Beschlussvorlage 185/2024/2

Anlage 7

Alternativvorschläge für die Umgestaltung des Olpendorper Weges in eine Fahrradstraße

Zielsetzung: Größtmöglicher Erhalt des Baumbestandes

Bild 20240905_111401

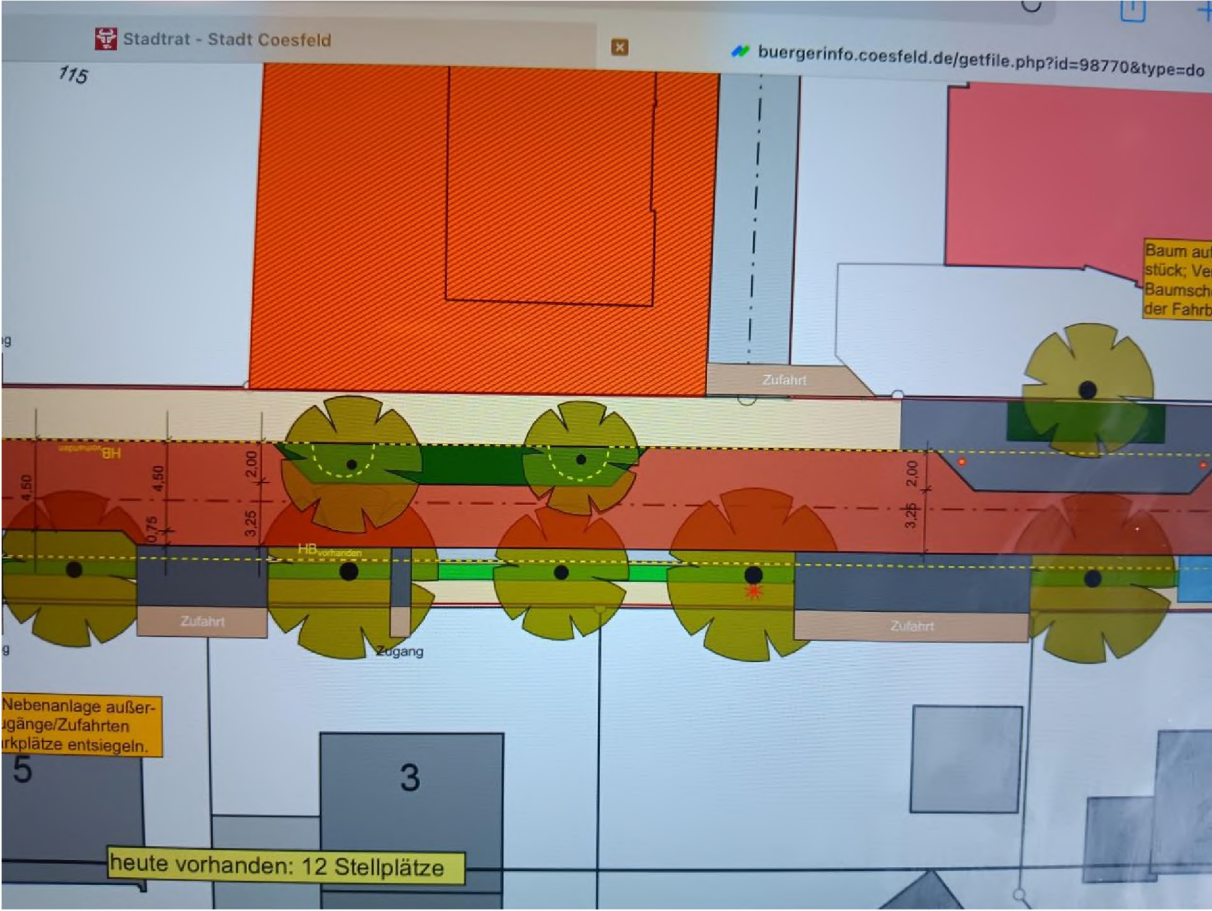
1. Die drei in der Fahrbahn positionierten Bäume müssen erhalten bleiben. Zu kleine Baumscheiben und wahrscheinliche ungenügende Entwicklungsmöglichkeiten sind heutzutage kein Grund mehr um noch gesunde Bäume zu fällen. Dann müssten wir im gesamten Stadtgebiet tätig werden.

Die dafür nötigen Fahrbahneinengungen sind vertretbar und auf der gegenüberliegenden Seite muss die Entsiegelung dann ein wenig schmaler ausfallen.

Bild 20240905_111537

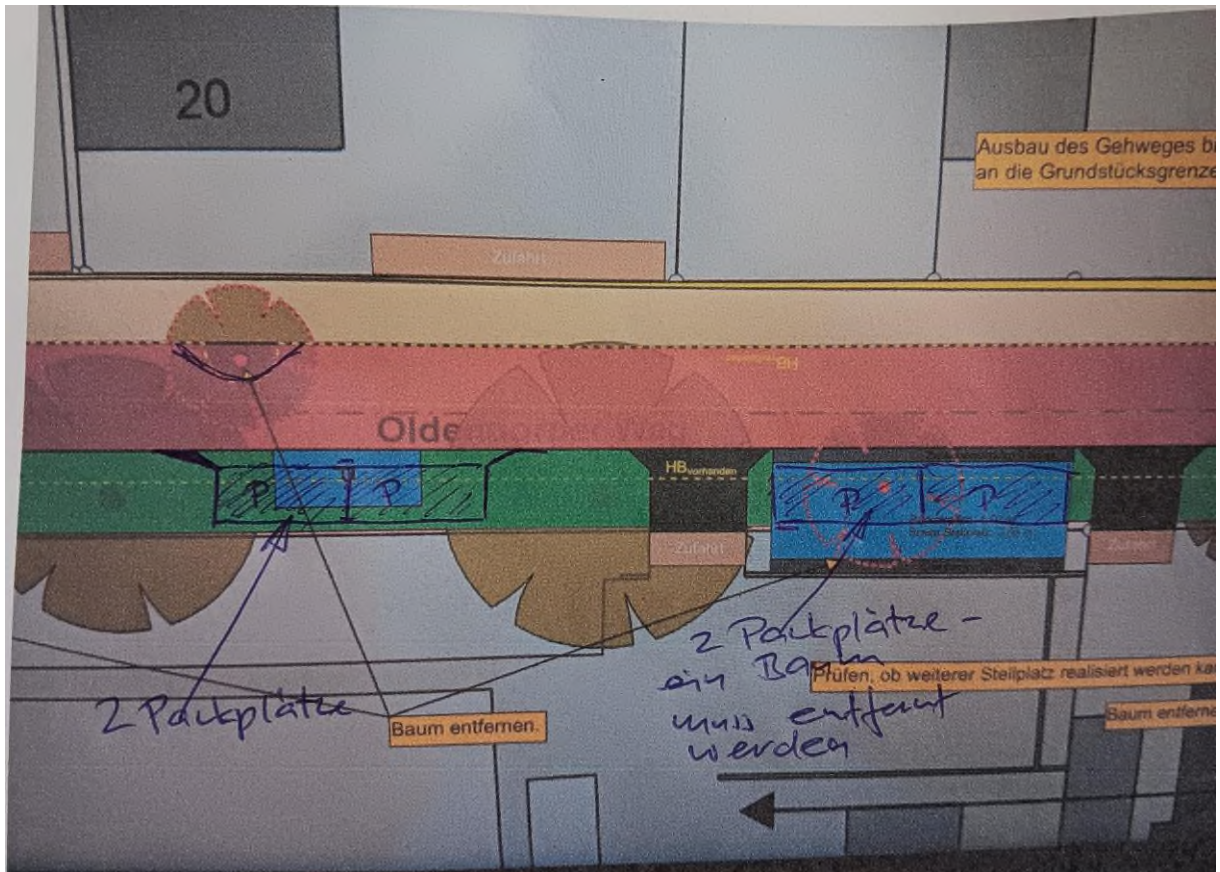
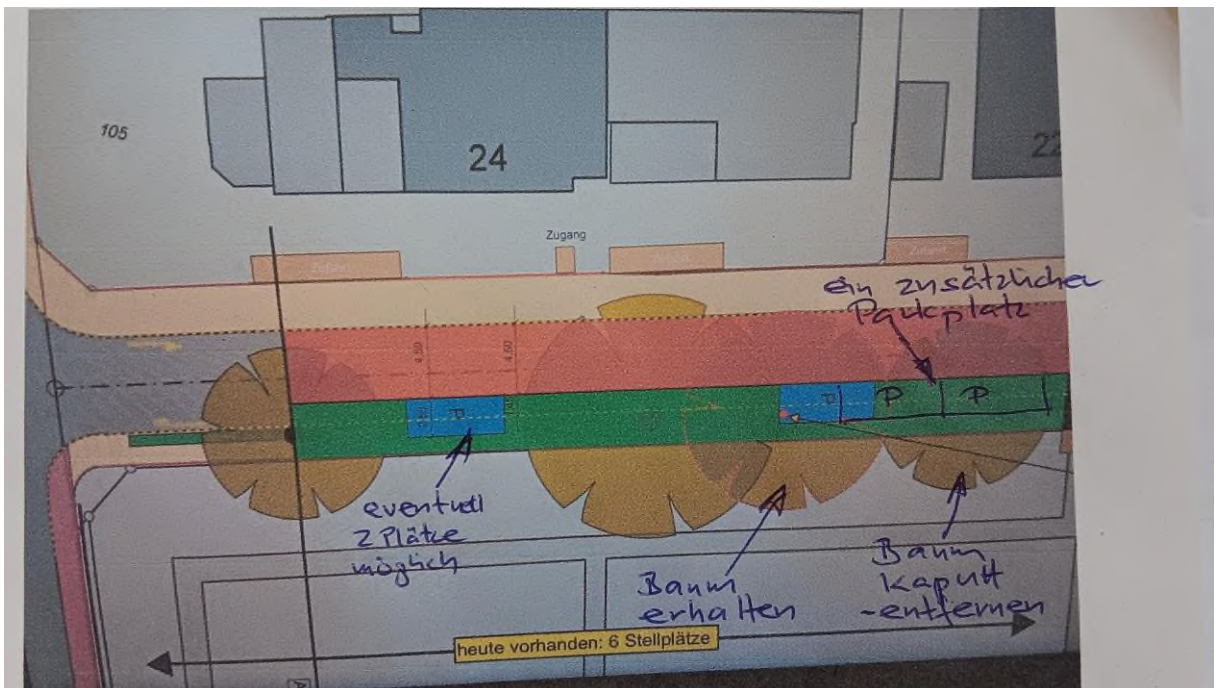
2. Auch die zwei Bäume in der nördlichen Nebenanlage die in der Nachbarschaft größerer Bäume stehen sind nach wie vor zu erhalten. Sie können in einigen Jahren eventuell immer noch entnommen werden, wenn sich herausstellt, dass sie wirklich keine Überlebenschance haben.

3. Wie in der neuen Vorlage beschreiben soll jetzt nicht der dritte sondern der schon kaputte Baum Nr 4 (von der Reiningstraße aus gesehen) entnommen werden. Wenn hier keine Neuanpflanzung vorgenommen würde könnten dort zwei Parkplätze geschaffen werden.

4. Gegenüber dem Haus Nr. 20 könnte zwischen den beiden großen Bäumen auch zwei und nicht nur ein Parkplatz geschaffen werden. Die auch hier angedachte lobenswerte Entsiegelung würde dann hier kleiner ausfallen, wäre aber noch zu vertreten.

5. Die fünf angedachten Parkplätze quer zur Fahrbahn sollten so nicht umgesetzt werden. Gefahrenpunkt für Fahrradfahrer:innen. Dort könnte man sehr gut zwei Längsparkplätze schaffen.
